**Gmina Grudziądz**  
Wybickiego 38  
86-300 Grudziądz  
**ZP.271.1.14.2024**

## WYJAŚNIENIA TREŚCI SWZ

**Budowa żłobka wraz z infrastrukturą techniczną oraz zagospodarowaniem terenu w miejscowości Biały Bór.**

**Odpowiedź:** Zgodnie z rysunkiem K.01.02.

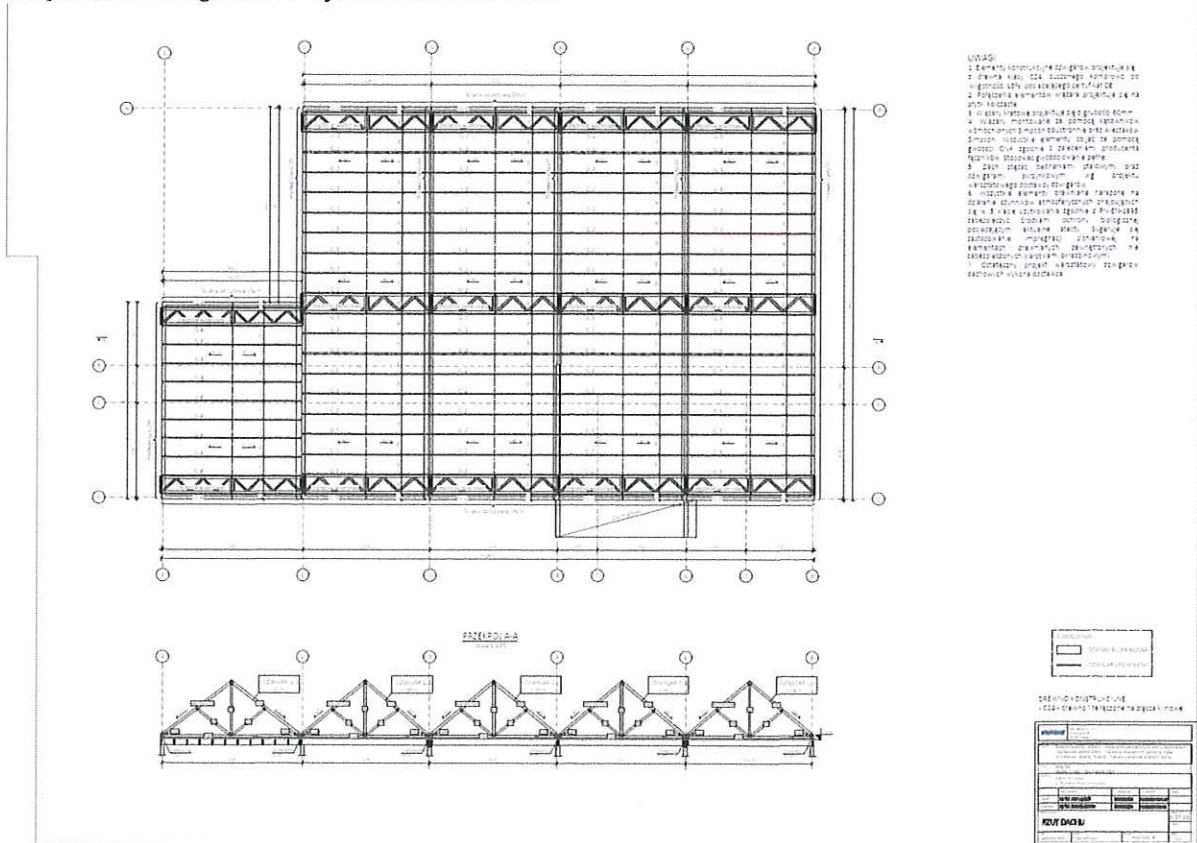
2. Proszę o dołączenie projektu technicznego ścian, brak informacji jakie są przewidziane odległości w rozstawach belek osiowych, pionowych. Czy przewidziane są belki poprzeczne (przewiązki).

1. Ściany wykonać z paneli modułowych ze słupków gr. 60mm z drewna KVH w rozsawie max. 625mm jeżeli nie określono inaczej na rysunku

2. Panele ściennie (nośne i usztywniające) usztywnione  
- od zewnątrz: płytą gipsowo-włóknową gr. 18mm  
- do wewnątrz: płytą gipsowo-włóknową gr. 18mm

8. Połączenia ścian usztywniających o grubości 12 cm jak dla pozostałych ścian konstrukcyjnych

## DETAL 9

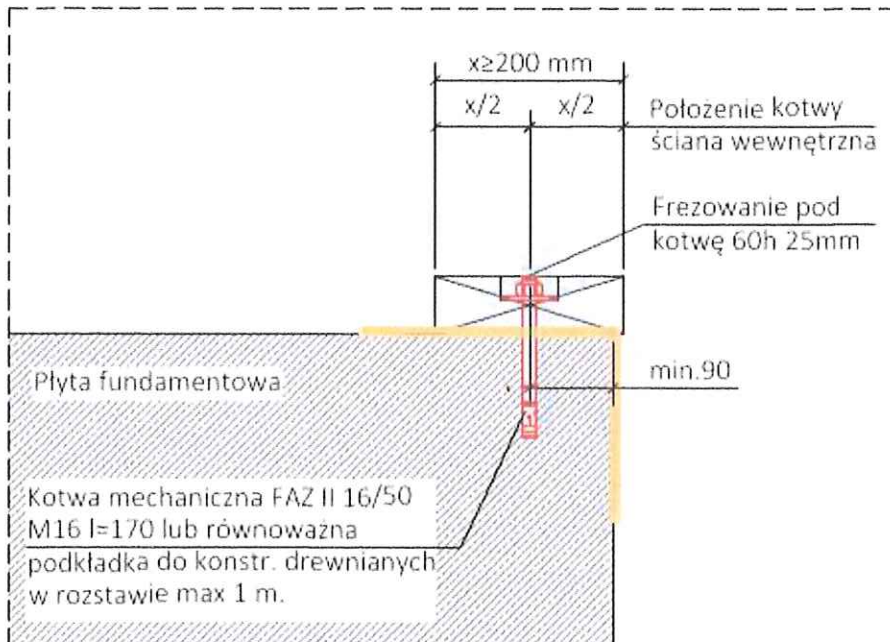
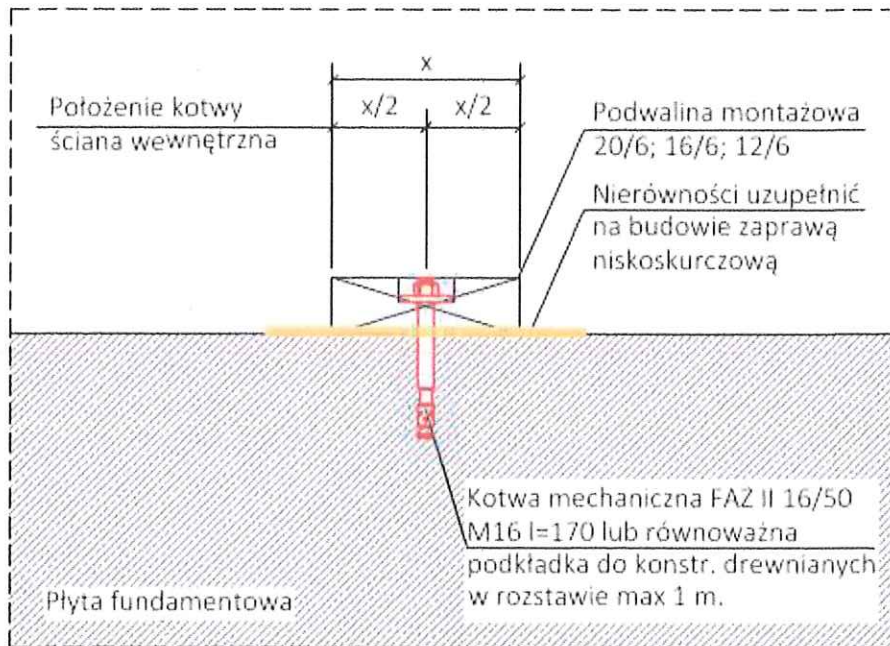
4. Proszę o informację jaki jest przewidziany sposób montażu konstrukcji do płyty fundamentowej.

**Odpowiedź:** Zgodnie z rysunkiem K.03.09
